### ContiTech

## Sada ozubeného řemene CT1077K2 pro Opel, Alfa, Fiat, Saab, Chevrolet různé modely 1,6/1,8 od 2003

Obr. 1  
Válečkové provedení se závlačkou

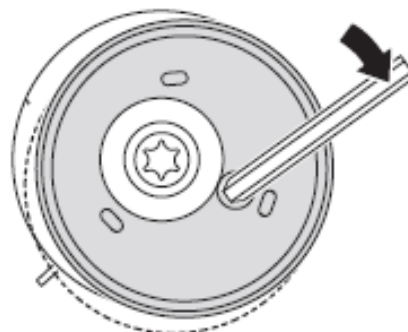
Dodaná napínací kladka se odlišuje opticky od kladky zabudované ve vozidle.

ContiTech dodává dvě různá provedení napínací kladky se závlačkou nebo bez ní KM-6333. Obě provedení se liší montáží, mohou být však bez obav použity obě varianty.

Model bez závlačky se musí **po** montáži na motoru (20 Nm + 120°) nejdříve napnout pomocí 6mm imbusového klíče otáčením ve směru hodinových ručiček, aby bylo možné položit řemen. Po odstranění imbusového klíče se napnutí nastaví automaticky.

K provedení s předem namontovanou závlačkou se závlačka vytáhne až po položení řemenu. Také zde se pak napnutí nastaví automaticky.
